Keuringsverslag van een elektrische laagspanning- en zeer lage spanningsinstallatie

NIET CONFORM

Datum keuring: 15/07/2024

Straatnaam	Joseph Wuytslaan
Huisnummer	20
Busnummer	202
Postcode	2100
Gemeente	Deurne
Land	België

Afbeelding schakel- en verdeelbord:

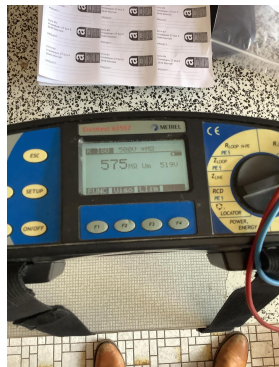
15.01 Het verdeelbord is niet makkelijk toegankelijk. (Boek 1 Onderafdeling 5.3.5.1.C.)

15.02 De aanduiding van de stroomkringen en/of apparatuur, aansluitklemmen, enz dient aangebracht of vervolledigd te worden. (Boek 1 Onderafdeling 3.1.3.1. en 3.1.3.3.A. en 5.1.6.1)

15.10 Niet gebruikte invoeringen van het verdeelbord zijn niet correct of onvoldoende afgedicht. (Boek 1 Afdeling 5.1.4. en 4.2.2.3.)

15.13 De nominale spanning dient duidelijk vermeld te worden op een oordeelkundig gekozen plaats. (Boek 1 Onderafdeling 3.1.3.3.)

17.02 De smeltzekeringhouders of houders van kleine vermogensschakelaars met pennen met een sectie kleiner dan 10mm² dienen voorzien te worden van kalibreerelementen. (Boek 1 Onderafdeling 5.3.5.5.A.)

17.08 De aanduiding van de nominale stroomsterkte van smeltzekeringen en/of vermogensschakelaars is niet zichtbaar of is uitgewist. (Boek 1 Onderafdeling 1.4.2.1.)
